SERVICE INFO – INA 0083

Усунення шумів

в приводі допоміжних механізмів Ford Transit

Виробник:	Ford
Моделі:	Transit
Рік випуску:	2000 – 2007
Двигуни:	2.0, D
Арт. номер:	535 0223 10

Зображення 1: Заміна жорсткого шківів на шківів генератора з обгінною муфтою

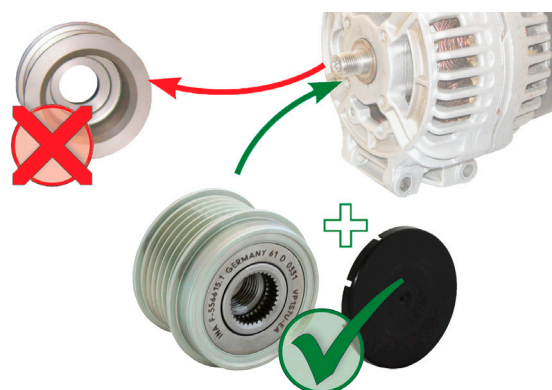
Внаслідок інтенсивних коливань поліклінового ремня у автомобілях, в яких встановлений жорсткий шків генератора, може виникати шум у приводі ГРМ.

В якості технічного рішення такої проблеми компанія Schaeffler Automotive Aftermarket пропонує використовувати в цих автомобілях шківів генератора з обгінною муфтою. Цей шків знижує динамічне навантаження на привод допоміжних механізмів і, таким чином, запобігає утворенню шумів.

Зображення 2: Під час встановлення шківів генератора з обгінною муфтою на генератор Bosch необхідно використовувати дистанційну шайбу завтовшки 1,4 мм, що входить у комплект постачання!

Компанія Schaeffler Automotive Aftermarket рекомендує виконати переобладнання автомобілів, у яких виникають такі шуми, замінивши жорсткий шків генератора на шків з обгінною муфтою 535 0223 10.
